Европейская экономическая комиссия**Комитет по внутреннему транспорту****Всемирный форум для согласования правил
в области транспортных средств****Сто девяносто вторая сессия**

Соглашение 1958 года:**рассмотрение проектов поправок к существующим
правилам ООН, представленных GRVA****Предложение по поправкам серии 01 к Правилам № 130
ООН (система предупреждения о выходе из полосы
движения (СПВП))****Представлено Рабочей группой по автоматизированным/
автономным и подключенным транспортным средствам***

«Приложение 2

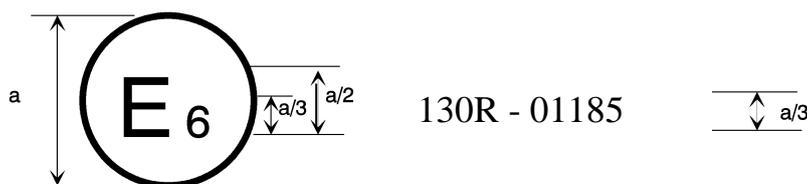
Приложение 2 изменить следующим образом:

Приведенный выше знак официального утверждения, проставленный на транспортном средстве, указывает, что данный тип транспортного средства официально утвержден в отношении СПВП в Бельгии (E 6) на основании Правил № 130. Первые две цифры номера официального утверждения указывают, что официальное утверждение было предоставлено в соответствии с предписаниями Правил № 130 с внесенными в них поправками серии 01».

$a = 8$ мм мин.
